**Avis de la Mission Régionale d'Autorité environnementale
Nouvelle-Aquitaine
sur le projet de centrale agrivoltaïque sur la commune de
Brioux-sur-Boutonne (79)**

AVIS NA-2026-022065/A P

Localisation du projet : Commune de Brioux-sur-Boutonne (79)
Maître d'ouvrage: société RECURRENT ENERGY
Avis émis à la demande de l'Autorité décisionnaire : la préfète des Deux-Sèvres
En date du : 05 août 2026
Dans le cadre de la procédure d'autorisation : Permis de construire
L'Agence régionale de santé et la préfète de département au titre de ses attributions dans le domaine de l'environnement ayant été consultés.

Figure 4 : Carte des zones humides – extrait de l'étude d'impacts page 87

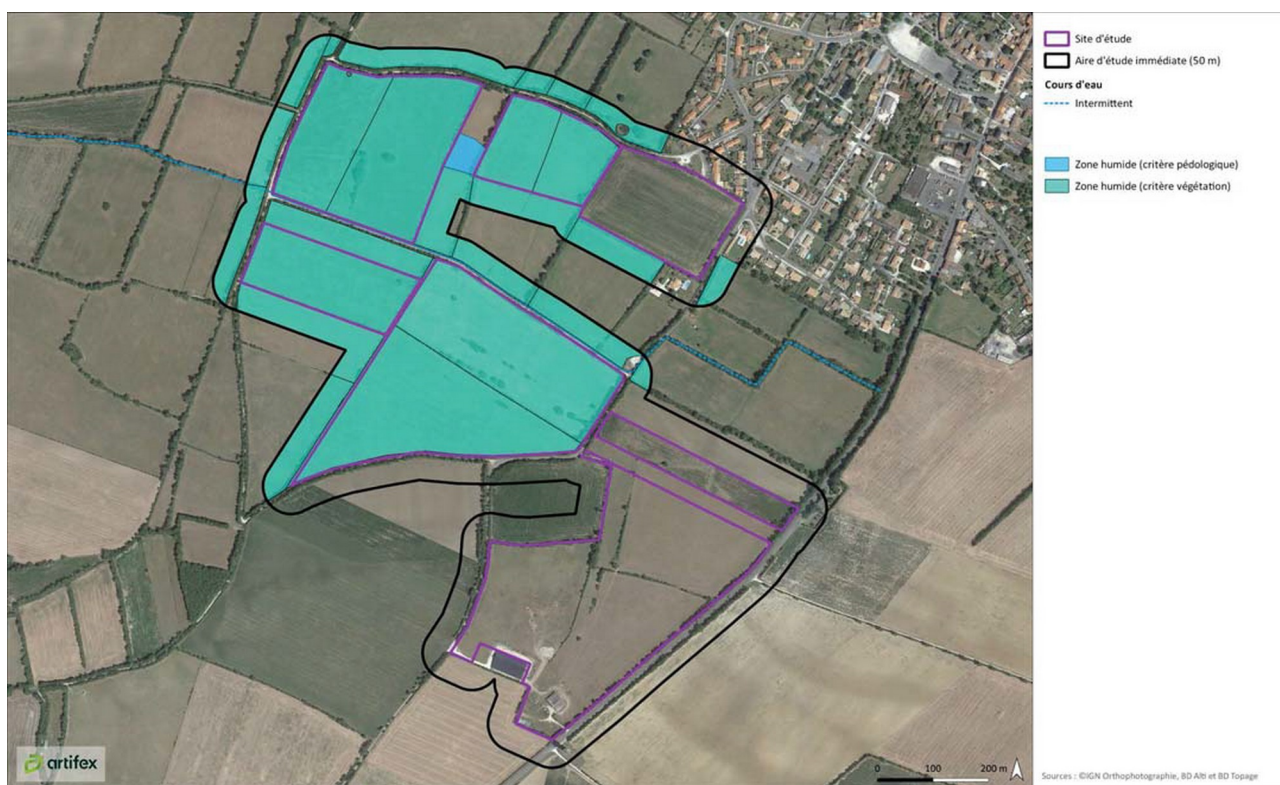
La **carte des zones humides (cf figure 4)**, disponible uniquement en page 499 de l'annexe 3, a été établie à partir de prospections pédologiques et floristiques réalisées uniquement au sein de la ZIP, mettant en évidence environ 39,5 ha de milieux humides, principalement localisées en secteurs nord. L'absence de zone humide sur les secteurs G et F s'expliquerait par une plus forte déclivité des terrains. Les informations fournies sur la fonctionnalité des zones humides identifiées demeurent très sommaires et semblent parfois contradictoires. Ainsi, malgré la présence de sols limono-argileux, souvent rattachés aux phénomènes d'hydromorphie, le dossier indique une bonne perméabilité permettant l'infiltration des eaux pluviales jusqu'à saturation en eau des sols. L'alimentation des zones humides via la nappe d'accompagnement des bras de l'affluent de la Boutonne circulant sur le secteur, leur extension possible au-delà des secteurs prospectés, ou encore les éventuelles connexions pouvant exister entre les zones humides identifiées ou avec celles situées hors ZIP ne sont pas évoquées. De la même façon, les zones humides réglementaires identifiées

dans le PLUi et les études ayant permis leur détermination ne sont pas abordées. **La MRAe recommande de compléter la cartographie et la qualification des zones humides, afin de permettre l'évaluation exhaustive des impacts du projet sur celles-ci et la pertinence de la séquence Éviter-Réduire proposée. Par ailleurs, il convient de corriger la valeur de zones humides inscrite dans le corps du dossier, qui ne correspond pas à celles identifiées dans l'étude en annexe 3.**
